SERVICE-INFO

Ny spännrullesats KIT/SET med motorhållare för Chevrolet / Opel / Vauxhall 1.7 l dieselmotorer

Best.nr.: 530 0492 10 (kit)
530 0492 09 (set)

Bild 1: Den ersatta spännrullen 531 0166 20 (1) och dess efterföljare 531 0819 10 (2)

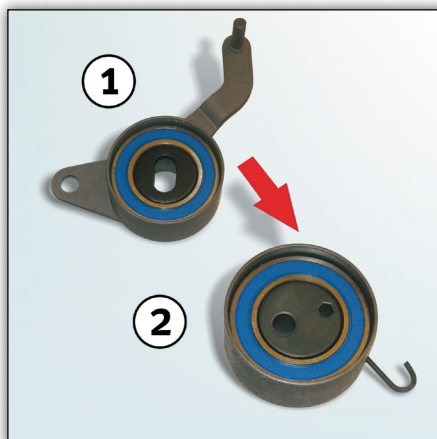
Vid byte av spännrullar avser ovanstående fordonstillverkare att utföra ett produktbyte. Den tidigare spännrullen med best.nr. 531 0166 20 ersätts med spännrulle med best.nr. 531 0819 10 (se bild 1).

Bild 2: Innehåll i förpackning 530 0492 10

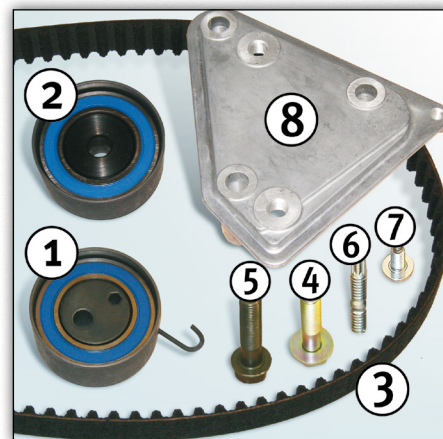
Som del i denna ombyggnad måste en ny hållare monteras på motorn på modeller med motornummer upp till 328704 (se bild 2, pos. 8).

Av denna anledning erbjuder Schaeffler Automotive Aftermarket ombyggnadssats KIT 530 0492 10 och spännrullesats SET 530 0492 09. Båda produkterna innehåller den nya typen av motorhållare.
